Modulo per la presentazione delle osservazioni per i piani/programmi/progetti sottoposti a procedimenti di valutazione ambientale di competenza statale

Progetto di un impianto eolico "Molise 1" costituito da n. 7 aerogeneratori, ciascuno di potenza nominale di 6,2 MW, per una potenza complessiva pari a 43,4 MW, e delle relative opere di connessione alla RTN, da realizzarsi nella provincia di Campobasso (CB) nei Comuni di Colletorto, San Giuliano di Puglia, Santa Croce di Magliano e Rotello.

Oggetto: Criticità inerenti al progetto Molise 1 più precisamente: Progetto di un impianto eolico, denominato "Marsa-Allah", costituito da n. 7 aerogeneratori, ciascuno di potenza nominale di 6,2 MW, per una potenza complessiva pari a 43,4MW, e delle relative opere di connessione alla RTN, da realizzarsi nei Comuni di Colletorto (CB), San Giuliano di Puglia (CB), Santa Croce di Magliano (CB) e Rotello (CB).

2a frana presente in corrispondenza di Col5 con aree riportate

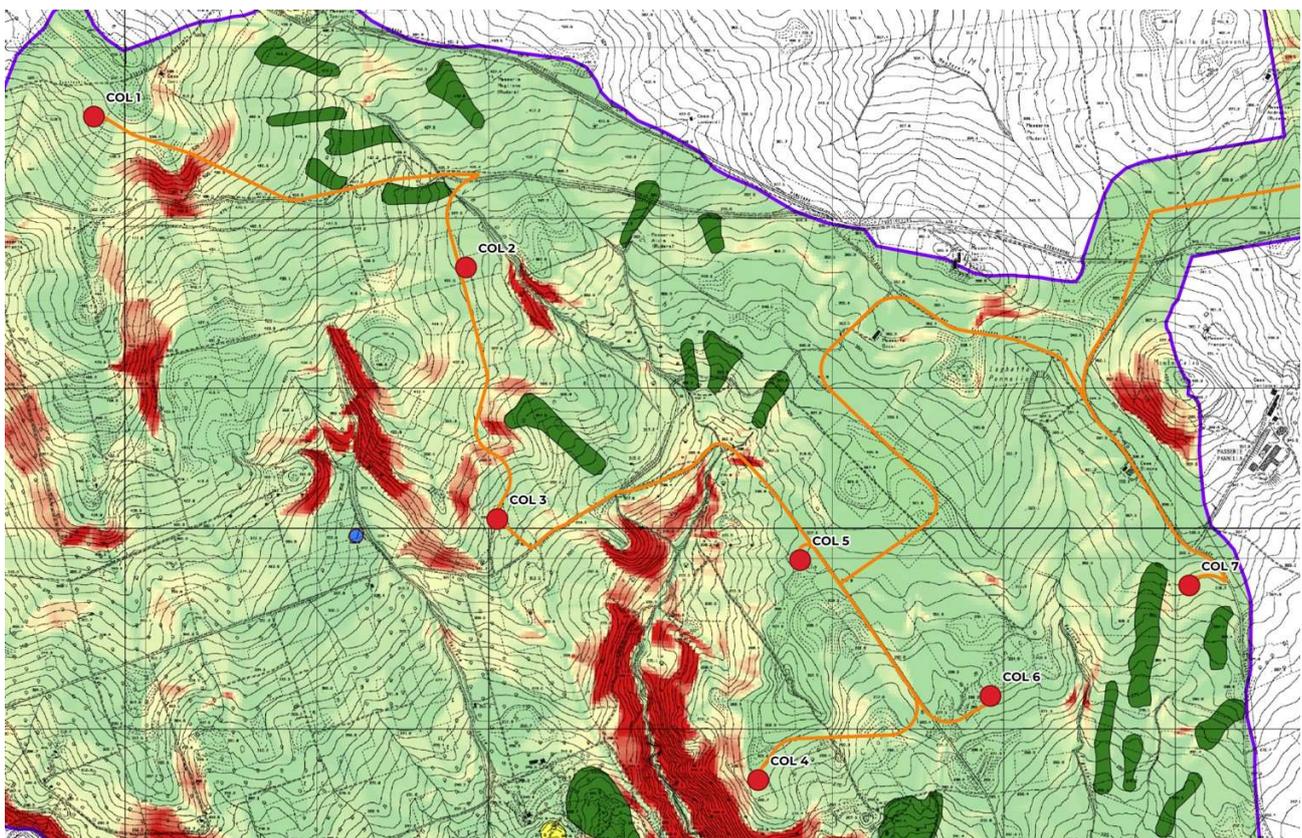
Esaminando ancora la stazione Col5 e le opere connesse si nota l' omissione di una frana molto estesa ad appena 10 metri dal punto di installazione. Tale frana ha carattere perenne in quanto si muove ogni anno tra l' inverno e la primavera inoltrata.

Nell' immagine di riferimento è possibile osservare l' effettiva estensione in lunghezza e larghezza circa 300m x 50m, la frana parte dalla particella 32 per proseguire sulla 31 e successive a scendere. La particella 31 è la più assoggettata al fenomeno che interessa i 4/5 della stessa con un abbassamento in 10 anni di circa 140-150cm.

Tale frana non ha caratteristiche di comportamento superficiale in quanto lo sprofondamento nella parte iniziale è così pronunciato da causare un allargamento della stessa di anno in anno.

Sempre dai progetti considerando che lo scavo del blocco sarà grosso modo ampio molto oltre i mille metri quadri e profondo diciotto(18) metri dove si aggiungono calcestruzzo e armature e tutto il peso della struttura sovrastante, tutto ciò a qualche metro da una frana che dopo i lavori risulterà ulteriormente dissestata vista la perdita della struttura già critica esistente in precedenza in aggiunta se si considerano anche le forze di flessione generate in massima parte dal vento sulla struttura gravanti alla base è certo che un qualche incidente di tipo geologico possa verificarsi nell' immediato.

2c Mappa frane con mancato aggiornamento della frana in Col5

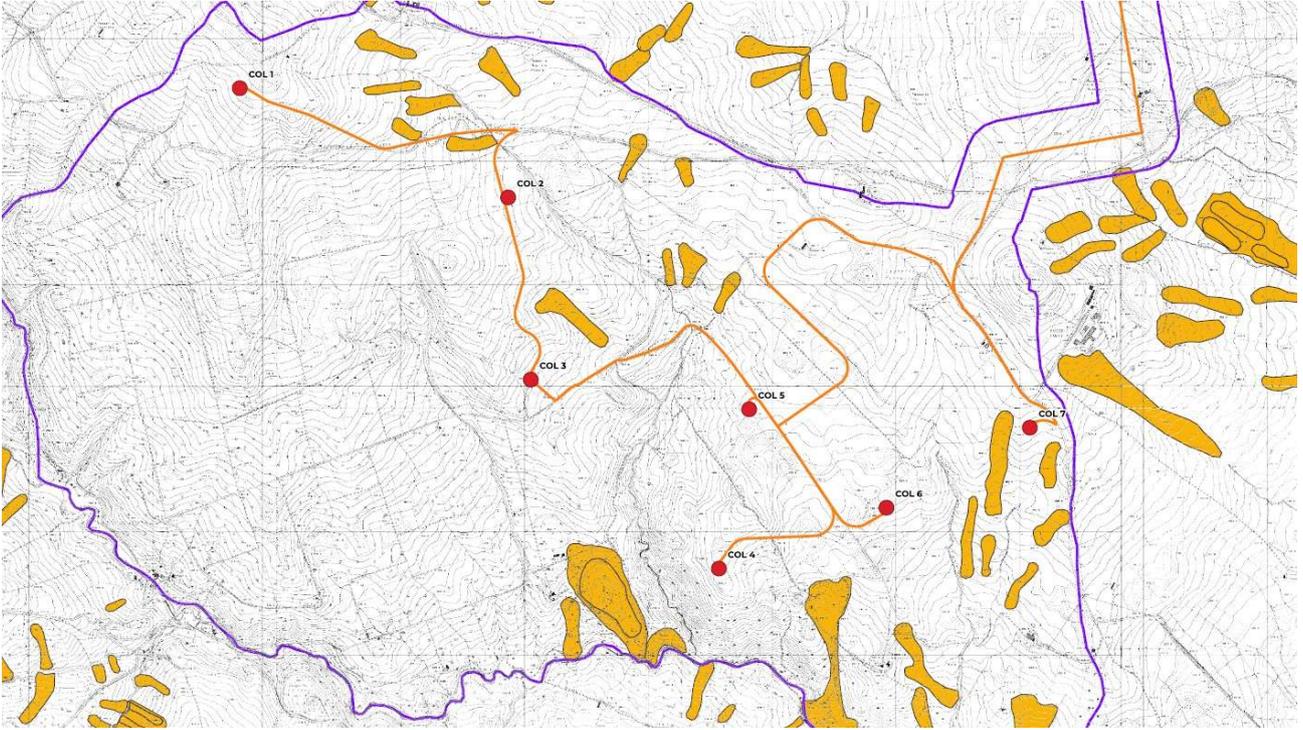
Si identificano anche altre frane sempre di grave entità che collidono col progetto.
Se ne evidenziano le aree in una delle mappe di seguito.

Gli elaborati che presentano l' omissione esposta sono: AS239-SI01-R;CS239-GEO1-R;CS239-GEO4-D; CS239-GE05-D.

Area interessata dai reperti affioranti

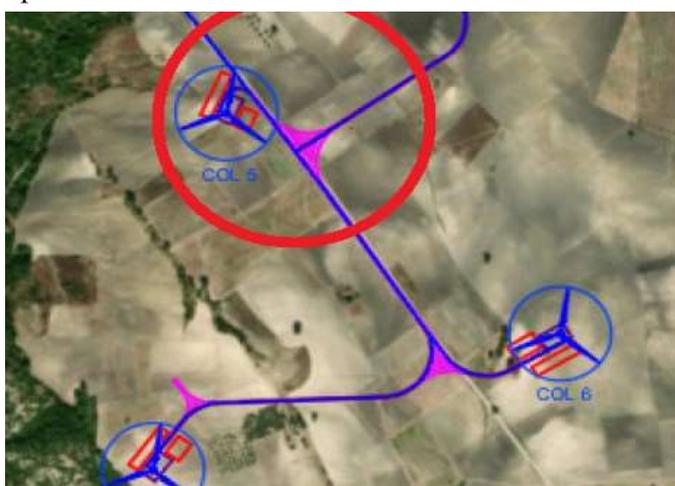
L'ambito archeologico descritto dagli elaborati potrebbe non essere come viene presunto. Nella zona centrale del progetto affiorano da sempre piccoli reperti quali piccoli pezzi di vasellame. Questi resti sono visibili in tutta l' area esclusivamente quando i terreni sono dissodati al contrario risultano non visibili negli altri periodi quando vi è presenza di coltivazioni. Nell' elaborato GS239-AR04-D carta del rischio archeologico non risulta essere presente nessun riferimento in proposito. Negli elaborati: ES239-PA01-R; ES239-PA04-D non vi è alcun accenno.

Figura 4.5 – Carta della Pressione Antropica

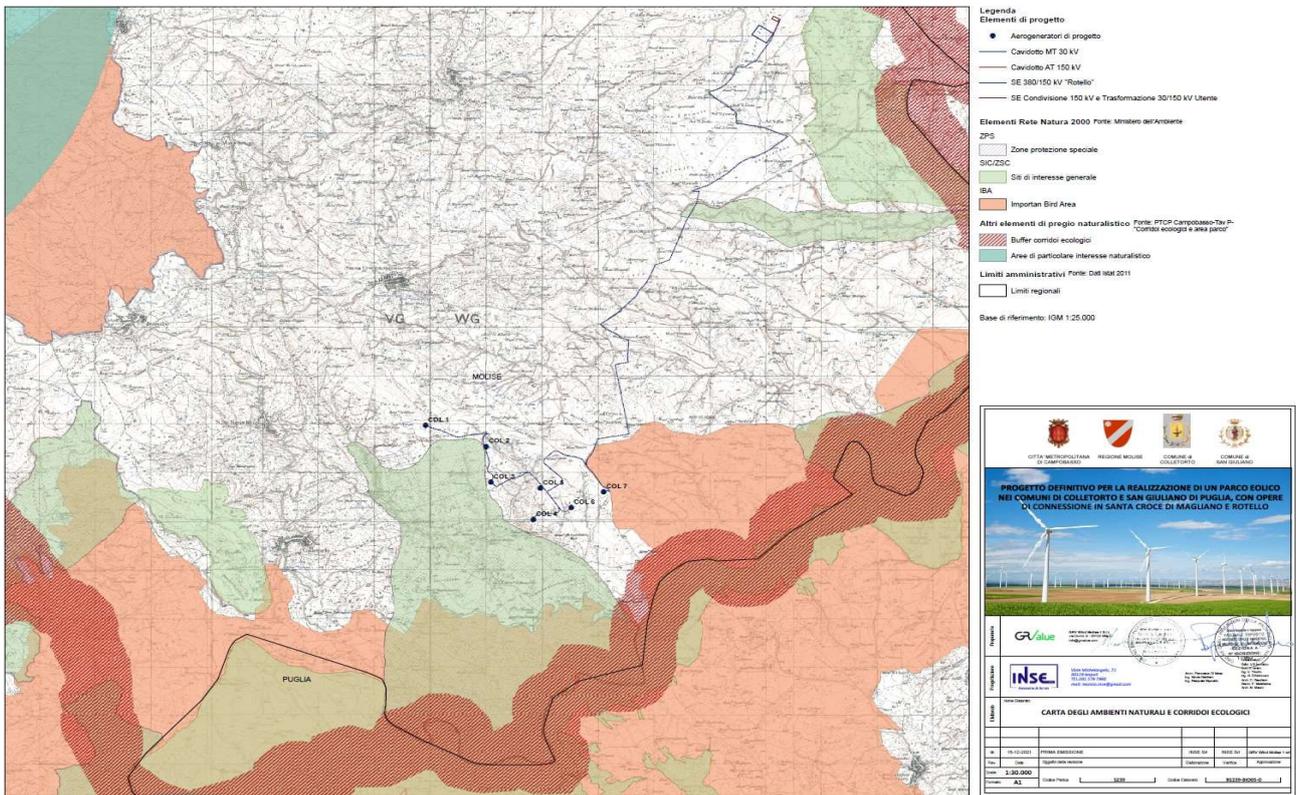
La carta della pressione antropica fa risaltare come l' area trattata sia una delle pochissime con una pressione antropica bassa quindi a bassissimo impatto sulla flora e sulla fauna del paesaggio circostante. Si fa notare che l' unica presenza di tale zona è quella degli agricoltori che coltivano i fondi ivi presenti.

Figura 4.8 – Biotopi che ricadono nelle classi di Fragilità e Valore ecologico più alte

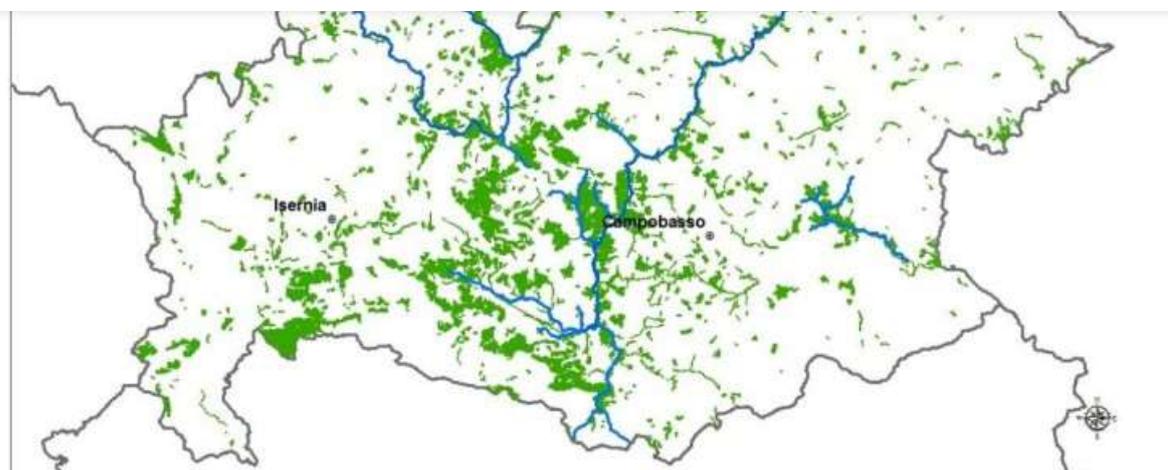
Le carte che seguono mostrano che la zona in oggetto risulta essere confinante se non coincidente con zone a valore ecologico Alto e quindi con grado di fragilità più elevato. Certificare che siano passati o no pipistrelli, rapaci o altro, indagare la presenza di una fauna stanziale o l'effetto della rumorosità non focalizza il problema grave che si viene a creare con oggetti e strutture di grandi dimensioni che con la loro realizzazione ma soprattutto con la loro azione continua vanno ad impattare non in maniera monodimensionale ma vista la creazione di svariati agenti quello che rimane sarebbe una condizione di multidimensionalità che non può essere in alcun modo studiata e analizzata. La complessità dell'esistenza seppur animale non può essere ridotta alla sola componente di un comportamento di azione-reazione (stò camminando-volando vedo un palo lo evito oppure impatto) .

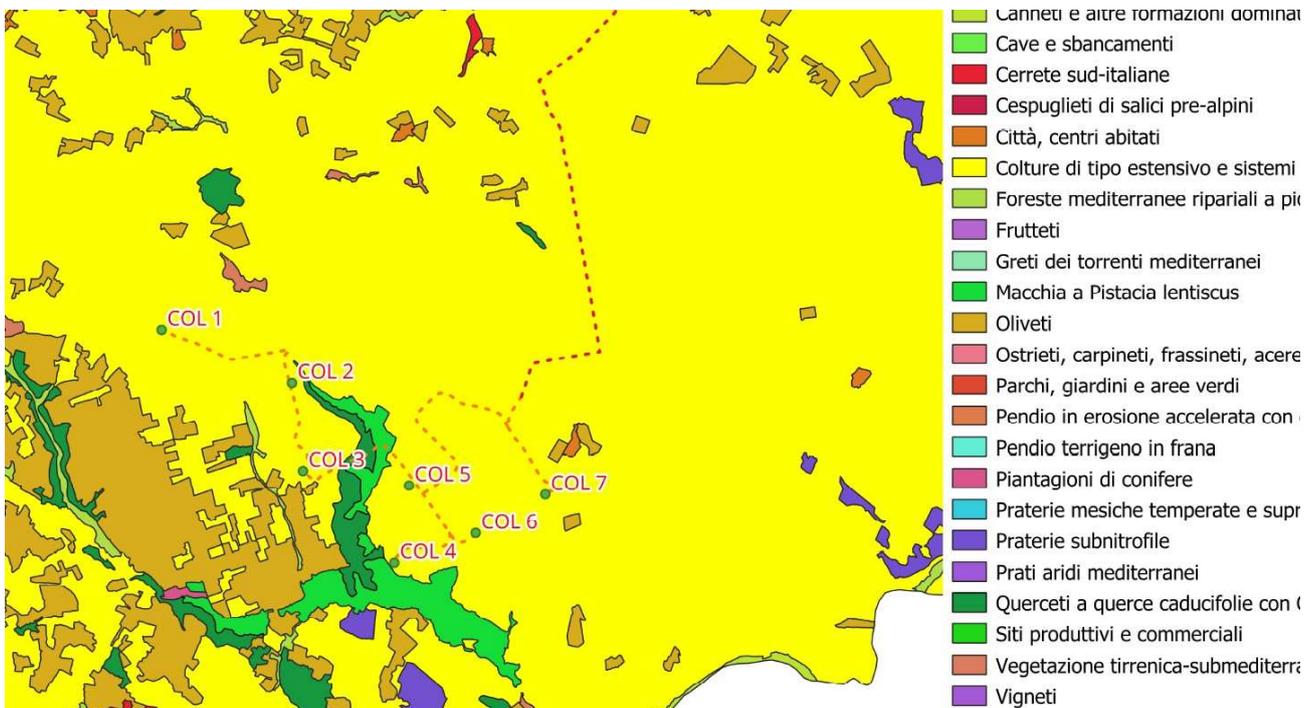
La foto aerea mostra una parte della macchia descritta e la posizione del' aereogeneratore Col4 immediatamente confinante con essa.

Carta della trasformabilità

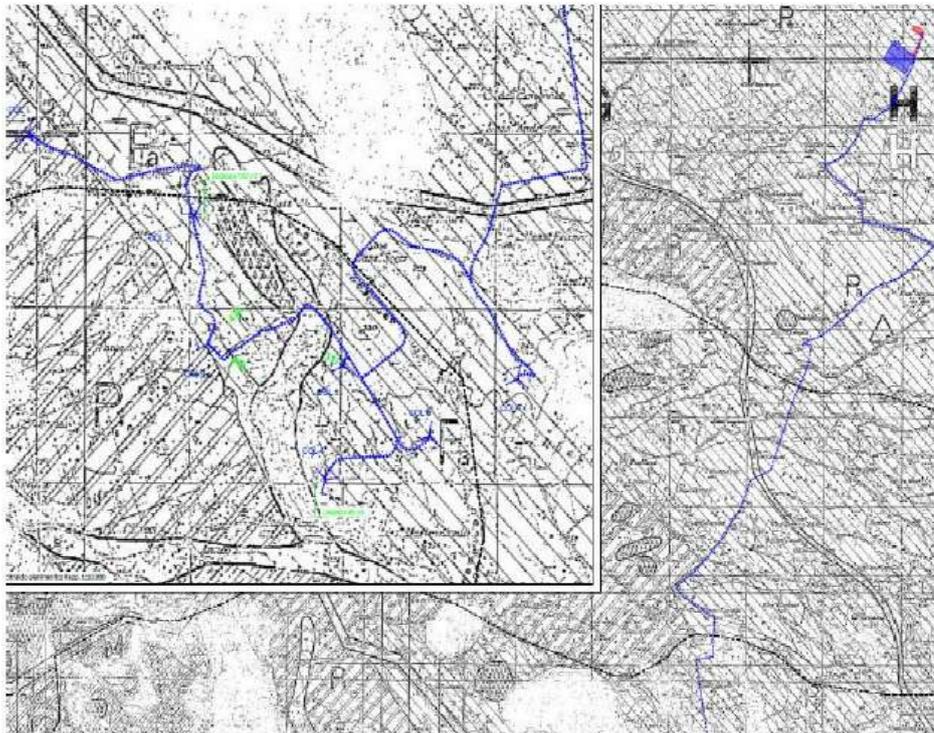
La carta della trasformabilità che segue è altamente esplicativa affinché si ci renda conto che tale area è inserita in un contesto neanche lontanamente modificabile senza produrre stravolgimenti su tutti i punti di vista trattati. La costruzione di tali impianti ma soprattutto la rete stradale nonche i tracciati per i cavi lascerebbero davvero un paesaggio e una realtà non più riconducibile nemmeno lontanamente a quella presente.

Carta idrografica con l' impianto

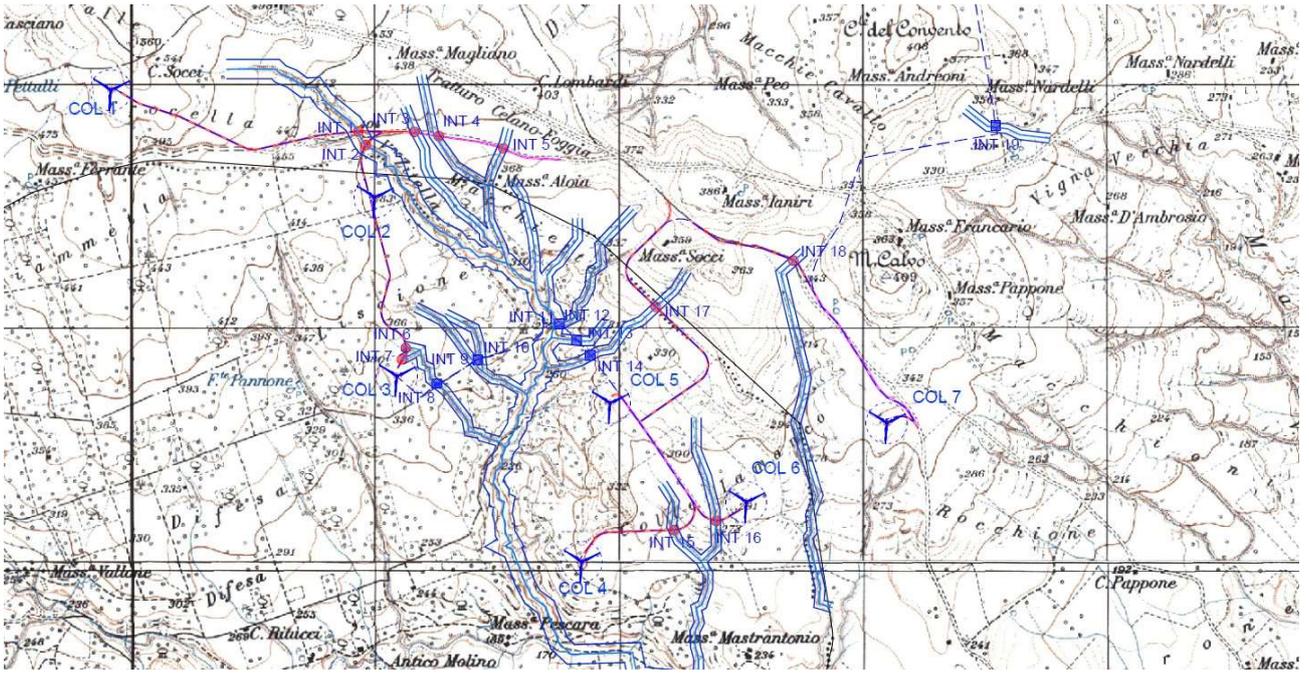
Le mappe che illustrano la situazione idrologica lasciano comprendere che la sovrapposizione del progetto su un 'area di per se già critica porterebbe a uno stravolgimento della labile stabilità esistente con aggravamento di situazioni già non controllabili.

Troppo poca attenzione è stata indirizzata al danno che verrebbe causato sia all' assetto idrografico ma maggiormente alla situazione idrologica dei bacini che non riuscirebbero a mantenere la situazione attuale con deperimento ed impoverimento.
